Záznam jednání č.1

Datum jednání: 7. května 2020
Místo jednání: obecní úřad Příkazy, řešené lokality v k.ú Hynkov
Akce: Realizace společných zařízení v k.ú. Hynkov
Přítomni: Dle prezenční listiny
Zaznamenal: Bc. Jakub Hloušek

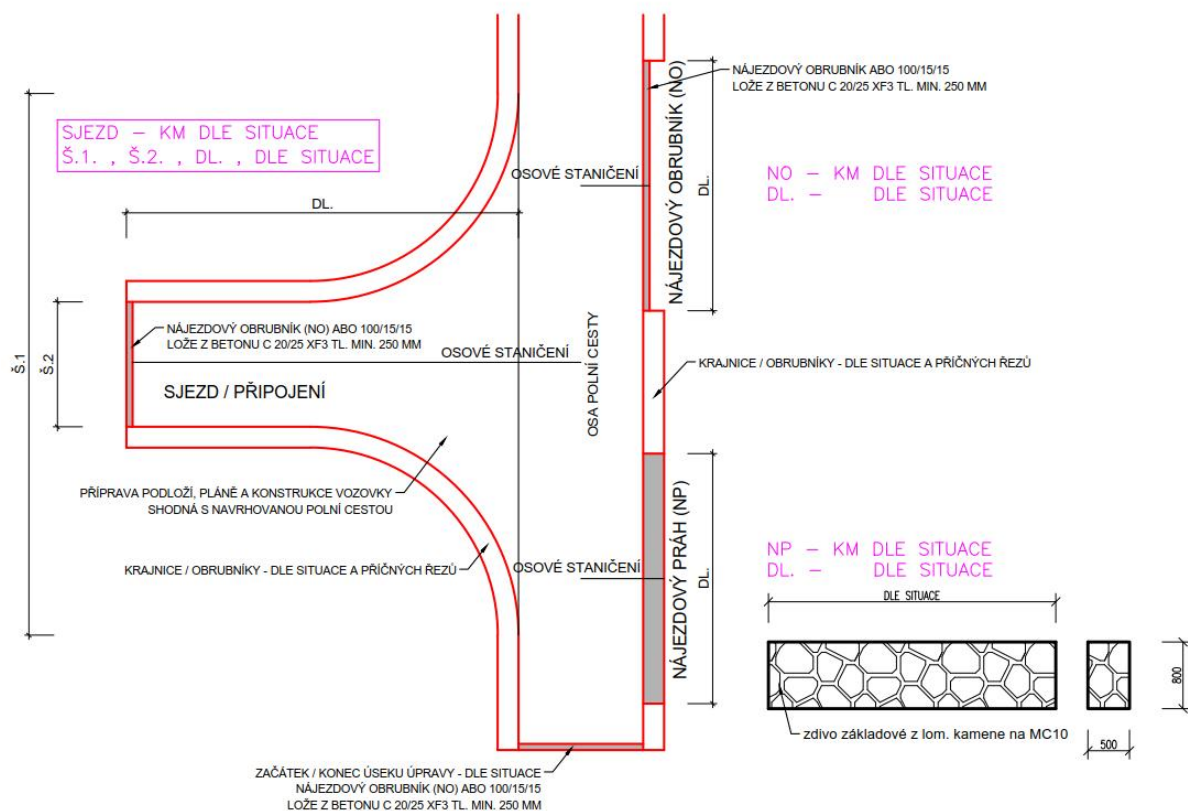
- průlehy budou navrženy na dané parcele o takových rozměrech, aby odvedl takové maximální množství odtoku, jaké mu může navržená šíře parcely a sklonitostní poměry dovolit.
- Rozměry přibližně 0,3 až 0,7 m, se sklony svahů 1:5, profil lichoběžníkový. Hloubka a sklony svahů průlehu budou přizpůsobeny v závislosti na daném místě v průběhu jeho trasy tak, aby docházelo k odtoku a zároveň jsme se vešli do navržené parcely objektů
- PRU2 bude vyústěn do melioračního kanálu HOZ1113b, dle zhotovitele. HOZ1113b leží na parcele obce. Průleh bude probíhat přes LBC93, na kterém může dojít k jeho rozšíření přes celý prvek LBC93.
- Dojde ke změně délky PRU2, původní uváděná délka 0,33 km, aktuální 0,50 km
- PRU2 bude na parcelách 1654, 1651, 1661, 1649
